REVIZE 2: DOPLNĚNÍ IMITACE VĚTRACÍCH ŠTĚRBIN NA REPLIKÁCH OKEN

ŠTEFÁNIKOVA 17

VÝMĚNA OKEN A OPRAVA DVORNÍ FASÁDY OBJEKTU

DOKUMENTACE PRO OHLÁŠENÍ STAVBY

OKNA: 204, 304, 404, 504, 604

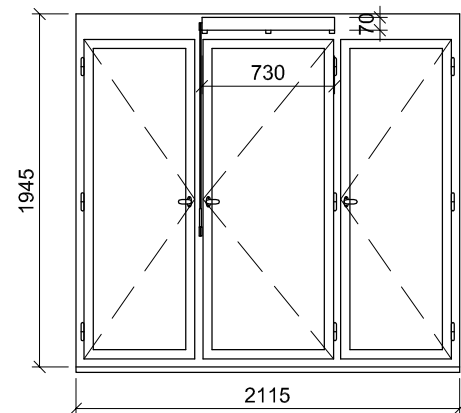
ROZSAH: revize se týká replik vyměřovaných oken, u kterých původní okna obsahovala větrací štěrby. Jedná se o 11 kusů oken č. 204, 304, 404, 504, 604, 208, 308, 408, 508, 608a, 608b, 609.

PROVEDENÍ: Větrací štěrby budou provedeny tak, aby se vizuálně shodovaly se stávajícím stavem. Štěrbiny budou z exteriéru osazeny jemnou ocelovou sítí a jejich vnitřní prostor bude vyplněn tak, aby do interiéru nepropouštěly chlad, vlhkost, prach a hmyz.
Exteriér - štěrbina bude provedena ve stejné velikosti a poloze, jako je u stávajících oken. Bude provedena jako mělká drážka, která bude vyplněna jemnou nerezovou sítí proti hmyzu. Sítíovina bude uchycena v tenkém rámečku a bude podložena černou kaširovací textilií.
Interiér - z vnitřní strany bude umístěna klapka stejné velikosti a tvaru jako jsou stávající klapky. Bude použito repasované kování uchycení a ovládání klapky. V případě pokud kování není zachované, bude provedena replika kování podle dochovaných vzorků.
